Anexo del oficio D00.-SE.-283/2012 de fecha 2 de abril de 2012, derivado del Acuerdo CNH.E.04.001/12 de fecha 2 de abril de 2012.

Ficha Técnica relacionada con el Permiso de Exploración Superficial Sayab 3D (Segunda Solicitud)

Nombre del Estudio: Estudio Sísmico Sayab 3D

Figura 1. Resultados de datos sintéticos.

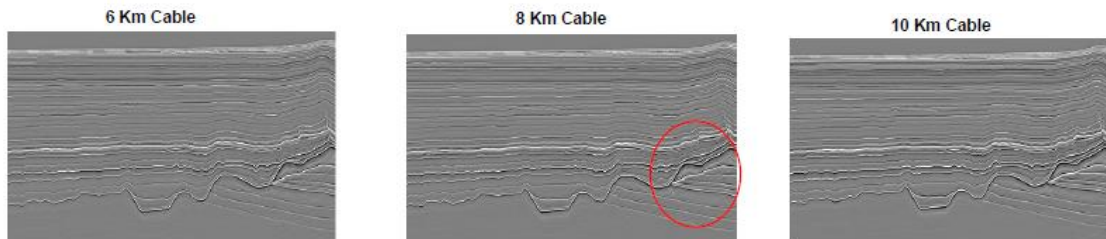
Se desarrolló un modelo de velocidades y de densidades, así como el modelado correspondiente al trazado de rayos para el área de estudio. Se generaron datos sintéticos para las posibles diferentes longitudes de cable (6, 8, 10 y 12 km), llegando a la conclusión de que la adquisición con cables de 8,000 metros es adecuada (Figura 1), dado que el mejoramiento de la imagen no es significativa al tener 10 km de cable contra 8 km de apilado de cable.

Se puede concluir que mediante el modelado realizado por Pemex para el área de Sayab 3D, se está en condiciones de predecir la iluminación esperada del área en estudio, determinando de esta manera los mejores parámetros de adquisición.

Figura 2. Distancia del punto receptor.

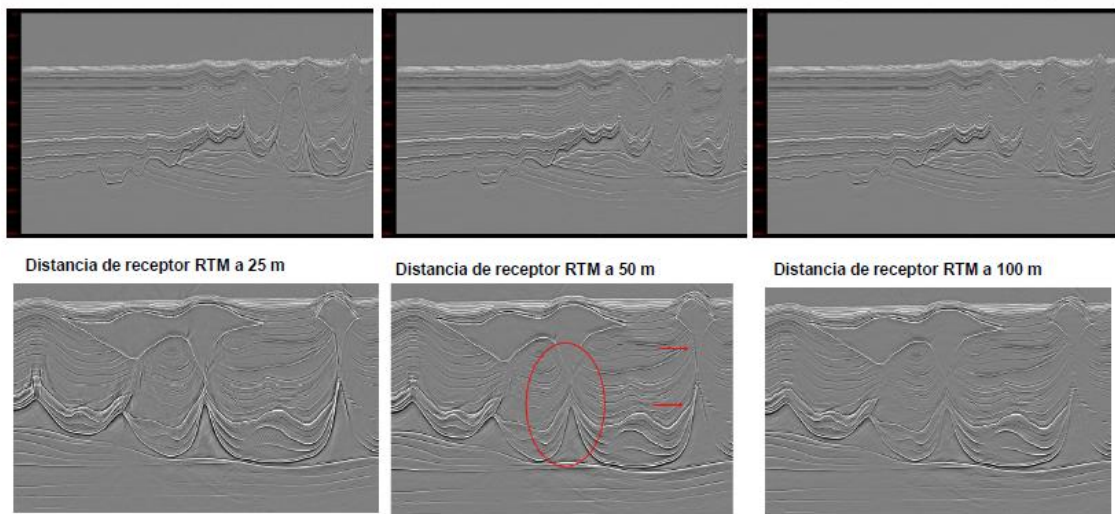
Se realizó un análisis de datos variando la distancia del punto receptor (25, 50 y 100 m), y se concluyó que las distancias pequeñas entre receptores producen mejores imágenes en áreas subsalinas (Figura 2). Asimismo, se definió que para el estudio propuesto, la configuración del NAZ presentaría una distancia al receptor de 12.5 m (25m en procesado).

Figura 3. Mapa del Estudio Sísmico Sayab 3D.

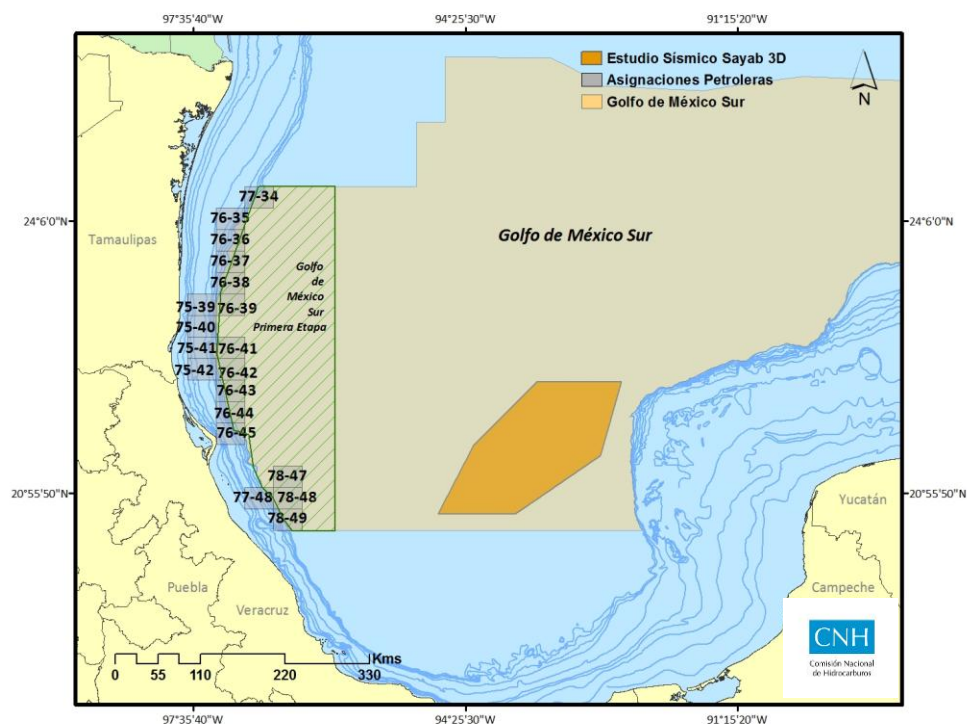
- 4) Se identificó que las áreas que integran el estudio corresponden al proyecto Golfo de México Sur, enviado en septiembre de 2010 a esta Comisión para dictamen y para la opinión de las asignaciones petroleras correspondientes, el cual fue redocumentado en junio de 2011, dando origen al proyecto Golfo de México Sur, Primera Etapa. (Figura 3).

Al respecto, esta Comisión señala que el Estudio Sísmico Sayab 3D se encuentra fuera de cualquier proyecto documentado por Pemex.

Tabla 1. Programa físico del Estudio Sísmico Sayab 3D.

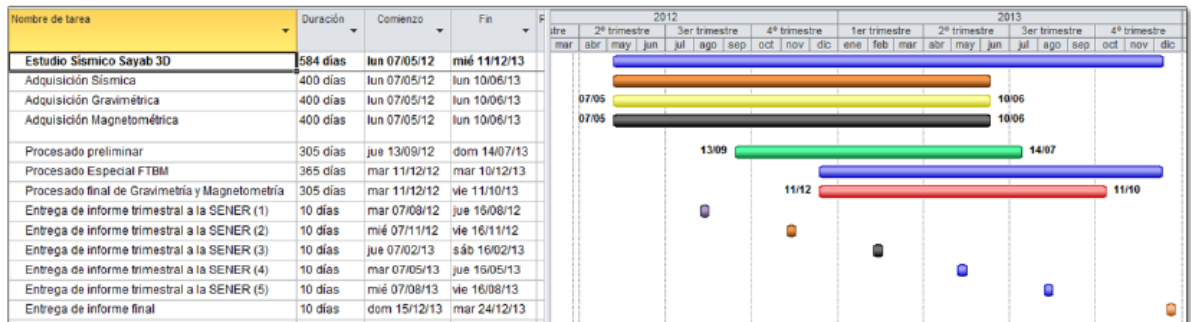
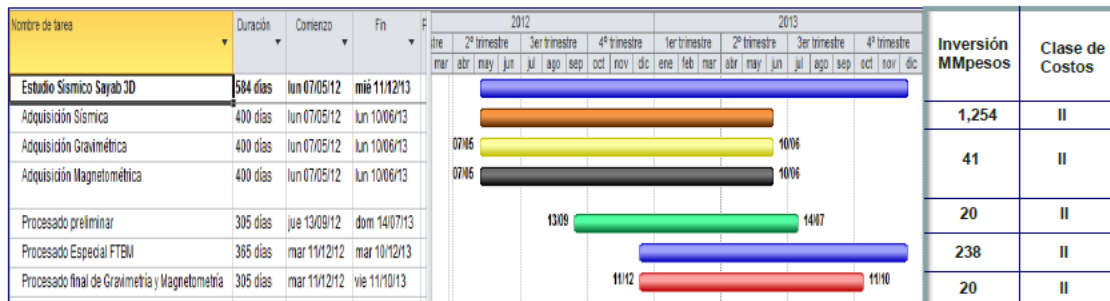
- 5) En la ejecución del estudio Pemex reporta que se tienen planteadas las siguientes actividades físico financieras (Tabla 1 y Tabla 2):

Al respecto, esta Comisión recomienda a la SENER, que en caso de otorgar el permiso requerido, solicite a Pemex los reportes correspondientes al término de cada actividad descrita, así como los informes o justificaciones originados por el supuesto de que las actividades establecidas tengan una desviación mayor a 30 días en su ejecución. Lo anterior, con la finalidad de que la SENER cuente con los elementos necesarios para evaluar la conveniencia de mantener la vigencia del permiso.
